改善箇所説明図 < ライフ >

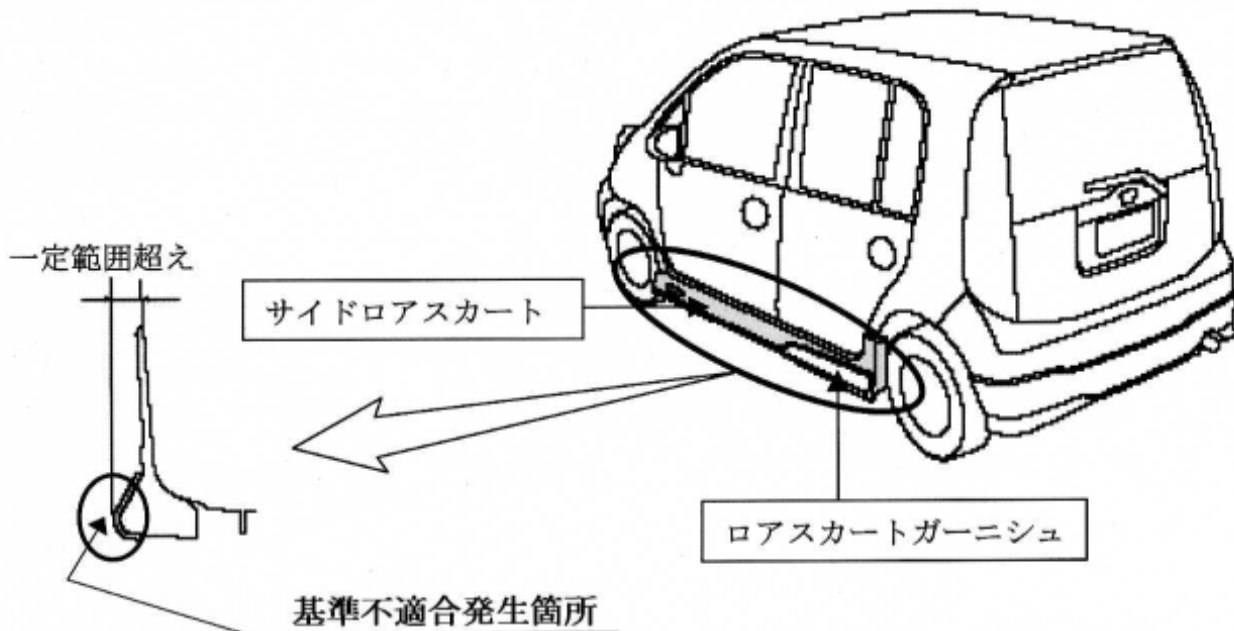
- ① Z専用のランニングボード、ライフ専用のサイドロアスカート及びロアスカートガーニッシュの形状が不適切なため、車体から突出しており、保安基準に不適合となる。
 ② Z専用のオールラウンドプロテクター（ホイールアーチ）の形状が不適切なため、車幅規定の一定範囲を超えており、自動車検査証の記載事項の変更が必要となる。

改善前		改善後	
サイドロアスカート  材質：ポリプロピレン	18.6mm 	2.9mm 	寸法は車幅からの片側突出量を示す
ロアスカートガーニッシュ 	22.1mm 	3.8mm

(サイドロアスカートにロアスカートガーニッシュを取り付けた状態を示す)

全車両、ランニングボード、オールラウンドプロテクター（ホイールアーチ）、サイドロアスカート、ロアスカートガーニッシュを対策品と交換する。

識別：改善後の外観形状にて容易に識別できるため、特別な識別の追加は行わない。
